大型トラック 灯火装置（前照灯操作スイッチ）のリコールについて

（届出日：令和3年3月31日 開始日：令和3年4月1日）

リコール番号4925

改善箇所説明図

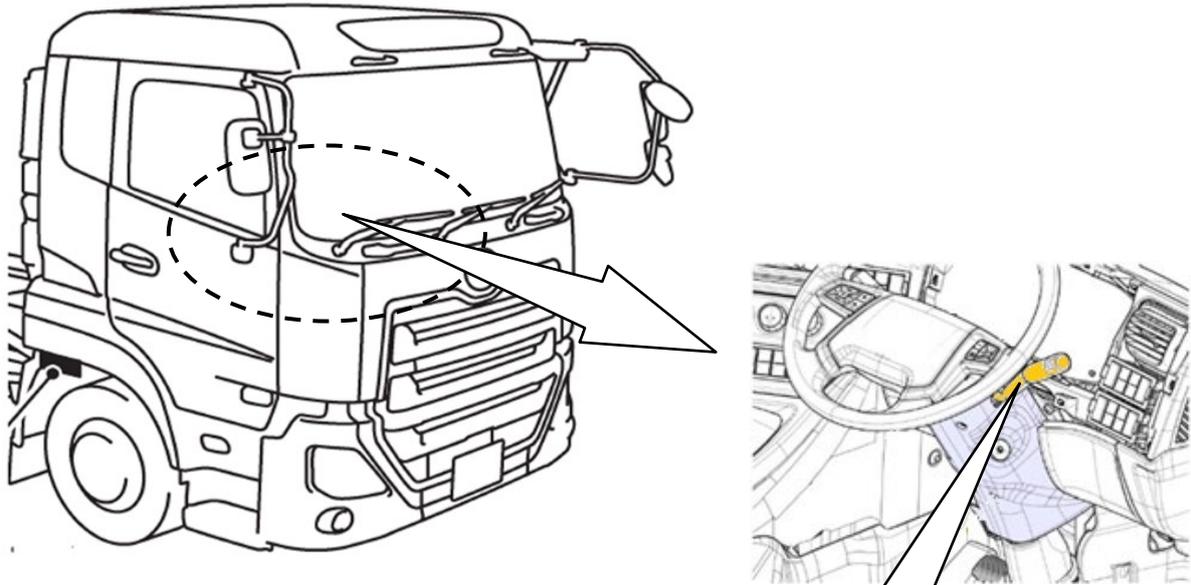
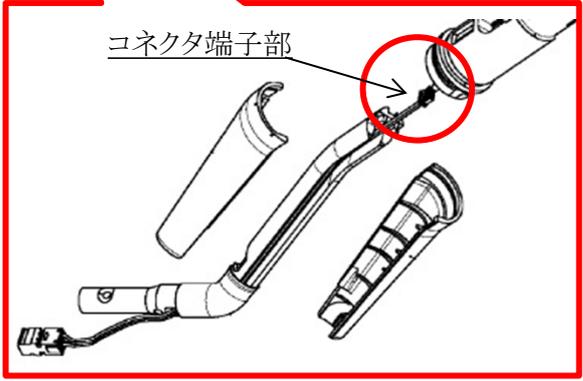
基準不適合発生箇所

大型トラックの灯火装置において、前照灯操作スイッチの配線用端子のかしめが不適切なため、当該端子部の接触抵抗が増大するものがある。そのため、当該端子部が導通不良を起こし、前照灯が不灯となるおそれがある。

改善措置の内容

全車両、前照灯操作スイッチを対策品に交換する。

識別： 前照灯操作スイッチレバー根元部下側に赤色のペイントを塗布する。
